PARTNERINFORMATION 05.19

Partnerinformation 05.19 1
Änderung bei den Standard-Griffen (außen) für unser Haustürsortiment 3
Preisanpassung HeKa Slide HS ab April 2020 3
Personalwechsel Betriebsleitung 4
Partnertage 2020 4
Mini Stulp 5
Grundsicherheit Plus 5
Neuprodukt „0“ Schwelle für Haustüren im System LivIng AS 6
Neue Gesamtbroschüre 7
Grundsicherung Plus – Eingabe im HeKa Handel Programm 7
Rückholaktion Gestelle 8
Abweichende Griffsitzhöhe 9
Das Rundum-Sorglos-Paket – Verriegelt ohne abzuschließen! 9
Betriebsruhe Jahreswechsel 10

Änderung bei den Standard-Griffen (außen) für unser Haustürsortiment

Mini Stulp

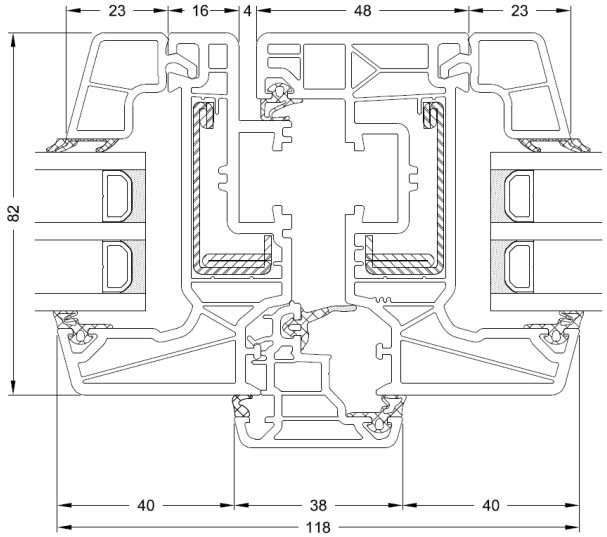
Für besonders schmale Stulp-Ansichten bieten wir im System LivIng ab dem neuen Jahr 2020 einen Mini-Stulp an. In Kombination mit einem 73mm Flügelprofil können dann mit 118mm sehr filigrane Ansichten gebaut werden. Bitte beachten Sie die eventuell eingeschränkte Baubarkeit wegen der schlanken Ansichten.

Gleichzeitig mit der Einführung dieser Bauart kündigen wir diesen Stulp-Typ für das System CT70 ab. Eine Tauschseite für Ihre Preisliste finden Sie im Anhang dieser Partnerinfo.

Neuprodukt „0“ Schwelle für Haustüren im System Livlng AS

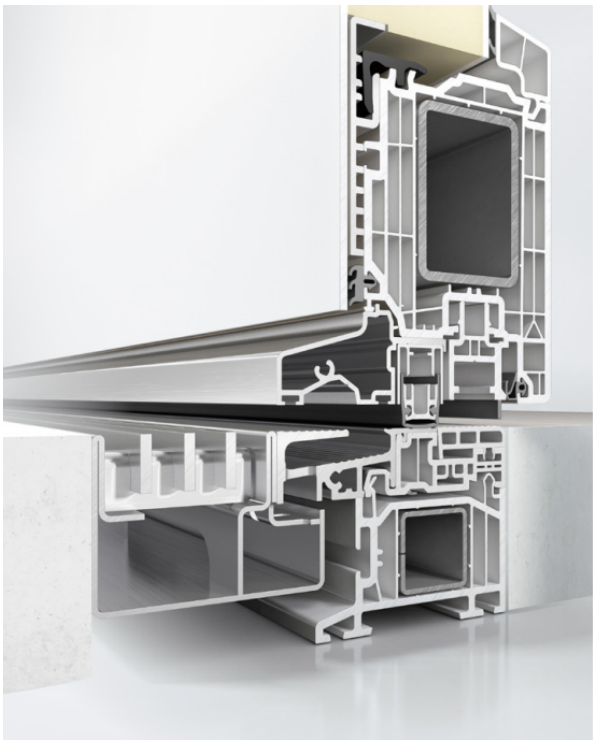
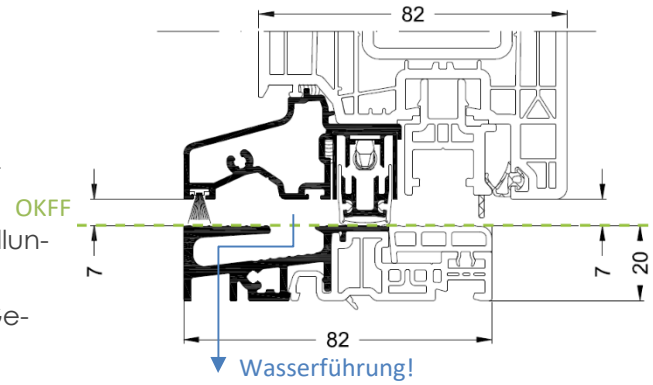
Ab sofort bieten wir als Ergänzung zu den barriereredu-zierten Schwellen für Haustüren auch die neu entwickelte echte „0-Schwellle“ an. Die bodenebene Schwelle bietet maximale Barrierefreiheit für Ihre nach innen öffnenden Hauseingangstüren aus dem Schüco LivIng System. Da kein Trittschutzprofil zur Schmutzbeseitigung entnommen werden muss, ist eine besonders leichte Reinigung möglich. Auch in puncto Wärmedämmung müssen Ihre Kunden keine Abstriche machen. Die plane 0 mm Schwelle ist thermisch getrennt, sodass Wärmeverluste zuverlässig verhindert werden.

Im Lieferumfang enthalten ist die Schwelle (wählbar in grau oder schwarz), ein ausladender Wetterschenkel in zur Schwelle passender Farbe, eine automatische Absenkdichtung und ein Beschlagsnutadapter mit zusätzlicher berührungsloser Dichtungsebene.

Die 0-Schwelle ist kompatibel zu den bekannten Basisprofilen. Die Entwässerung erfolgt in ein marktübliches Entwässerungssystem, welches nicht von HeKa mitgeliefert wird. Nur 1flg. Tür baubar.

Grundsicherung Plus – Eingabe im HeKa Handel Programm

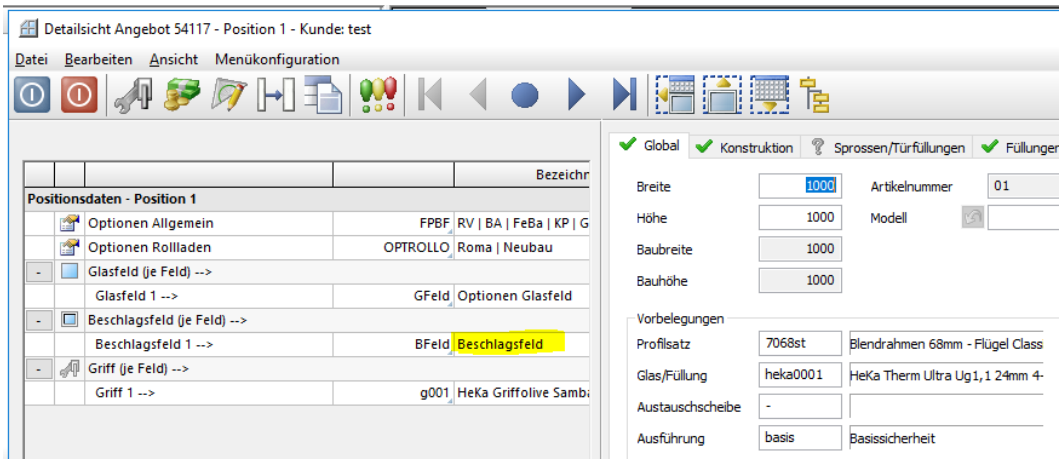
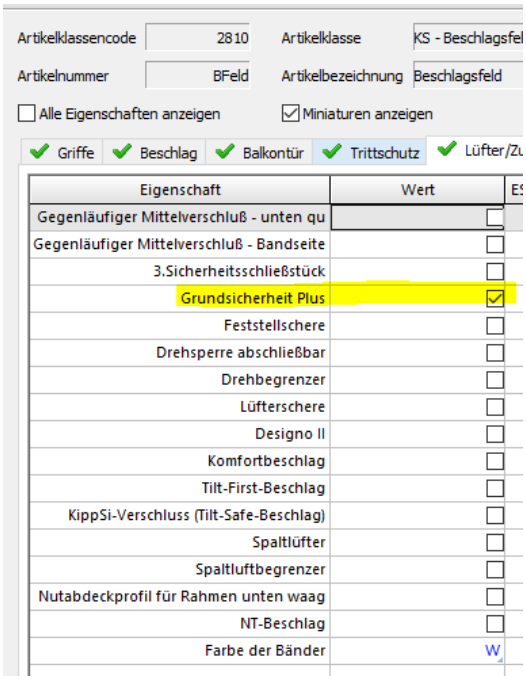
Bei der GrundsicherheitPlus werden alle Beschlagsteile mit E-Zapfen auf Beschlagsteile mit P-Zapfen getauscht und es werden Sicherheitsschließstücke gesetzt.

Die Erfassung in unserem Kalkulationsprogramm erfolgt in den Details im Bereich – Beschlagsfeld:

Dort gibt es im Register Lüfter/Zubehör eine neue Auswahl:
